PARECER TÉCNICO Nº 109/2022/COSET/SGH
Documento nº 02500.020621/2022
Processo nº 02501.000897/2012

Avaliação do Plano de Trabalho para atualização das curvas Cota x Área x Volume da **UHE Governador Jayme Canet Júnior (Mauá)**, enviado pelo Consórcio Energético Cruzeiro do Sul, por meio da Carta nº GeT-C/016/2022/SOS, de 11/04/2022 (Documento nº 18474/2022), em atendimento à Resolução Conjunta ANA/ANEEL nº 3, de 10/08/2010.

Figura 1 – Mapa do Potencial de Produção de Sedimentos (Pss) da região da UHE Governador Jayme Canet Júnior (Mauá)

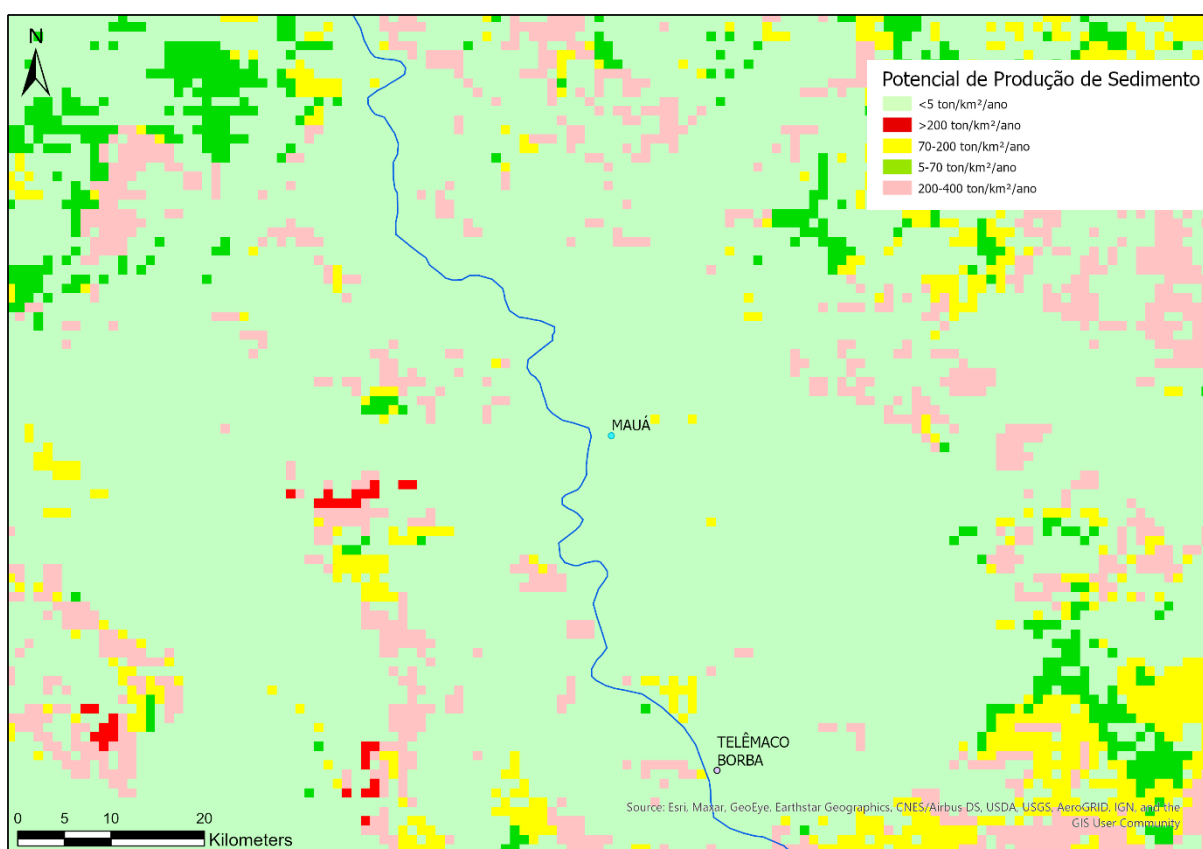
utilizou como base as informações apresentadas no Mapa de Potencial de Produção de Sedimento do Brasil (ANEEL, 2004). Na Figura 1 é mostrado que, na área de contribuição incremental da UHE Governador Jayme Canet Júnior (Mauá), há presença de áreas de baixa produção de sedimentos predominantemente. Tendo em vista a apresentação dos dados adquiridos na própria região do reservatório, concorda-se com a classificação do empreendimento como sendo de **Médio Potencial de Produção de Sedimentos (Classe 2)**;

Figura 2 – Diagrama Esquemático de Usinas Hidrelétricas da Bacia Hidrográfica da Bacia do Paranapanema

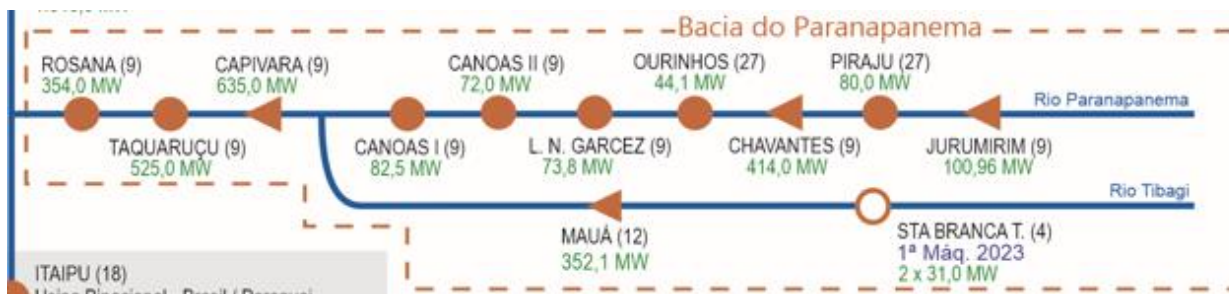
- Da área de mapas da página eletrônica do Operador Nacional do Sistema Elétrico (ONS)¹ identifica que a UHE Governador Jayme Canet Júnior (Mauá) é a primeira Usina do rio Tibagi em operação (Figura 2) de jusante para montante. Portanto, o consórcio classificou corretamente o empreendimento em tela apresenta **Média**

Suscetibilidade de Assoreamento (Classe 2).

Figura 4 – Localização das seções de controle do reservatório da UHE Governador Jayme Canet Júnior (Mauá)

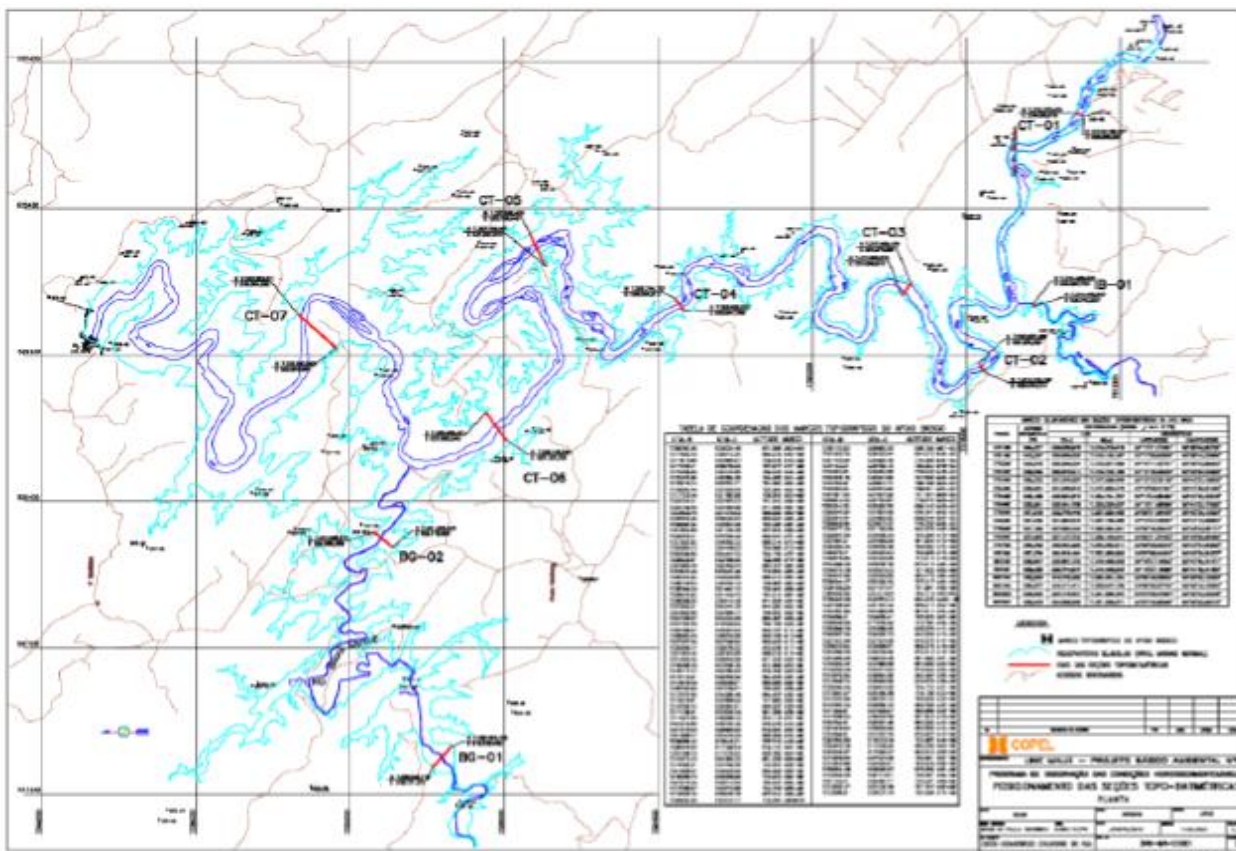
11.4. Na Figura 4 é apresentada a proposta de localização das seções de controle;

- 11.5. A empresa **não** descreveu no Plano de Trabalho como será realizada a aquisição batimétrica e a metodologia para determinação das coordenadas geodésicas dos marcos das seções de controle de aporte de sedimentos; e

11.1. Como o reservatório da UHE Governador Jayme Canet Júnior (Mauá) foi classificado como sendo de Média Criticidade ao Assoreamento, deveria ser implantado **pelo menos** 2 (dois) conjuntos com 3 (três) seções de controle cada;

- 11.6. A empresa **deverá** fazer os ajustes indicados por esta Agência, em relação a implantação das seções de controle do aporte de sedimentos.
12. Ressalta-se que os dados e produtos finais devem estar atrelados ao Sistema Geodésico Brasileiro (SGB) vigente, enquanto na Planilha Resumo referente as curvas CAV deverá ser apresentado colunas com as 2 (duas) referências altimétricas (SGB e Local). A correlação altimétrica entre os Sistemas Local e Geodésico Brasileiro **devem** ser determinadas preferencialmente por nivelamento geométrico, mas o uso de técnicas espaciais (GNSS) podem ser aplicadas, desde que se tenha zelo no registro das alturas e dos modelos das antenas dos receptores GNSS aplicados nessa atividade.
